機種	三菱高圧/特別高圧真空遮断器及び 三菱高圧真空コンタクタ/コンビネーションユニット
----	--

内部回路用圧着端子の絶縁被覆色に関するお知らせ

発行日付	2022年4月	件名	三菱高圧/特別高圧真空遮断器及び 高圧真空コンタクタ/コンビネーションユニット 「内部回路用圧着端子の絶縁被覆色に 関するお知らせ」	三菱電機(株)受配電システム製作所 (担当)機器営業課 (TEL)0877-24-2075 〒763-8516 香川県丸亀市蓬萊町8番地
------	---------	----	---	--

表 3. 変更箇所

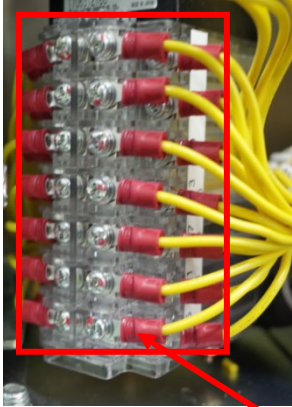
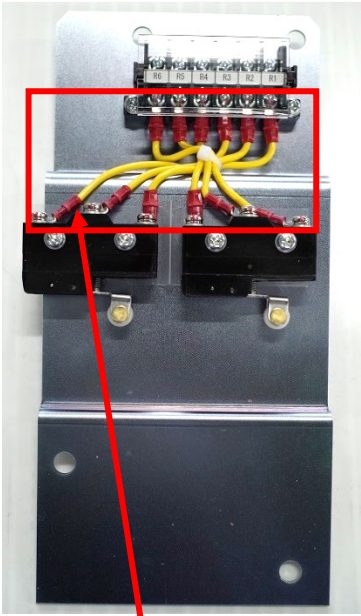
圧着端子が長納期化かつ入手困難な状況となっており、調達性及び生産性の安定化のため絶縁被覆色の異なる2種類の圧着端子を採用させていただきます。また、部材の入手状況によっては同一機種内の内部回路(①内部結線、②位置スイッチ、③端子台※)で絶縁被覆色が混合となる可能性がありますので予めご了承をお願いいたします。(表2参照) なお、内部回路毎の絶縁被覆色は統一いたします。変更箇所の一例は次頁表3をご参照ください。

①内部結線	②位置スイッチ	③端子台
	 <div data-bbox="600 1005 940 1173" style="border: 1px solid black; padding: 5px; margin-top: 10px;"> <p>圧着端子 変更前: 赤 変更後: 赤または透明</p> </div>
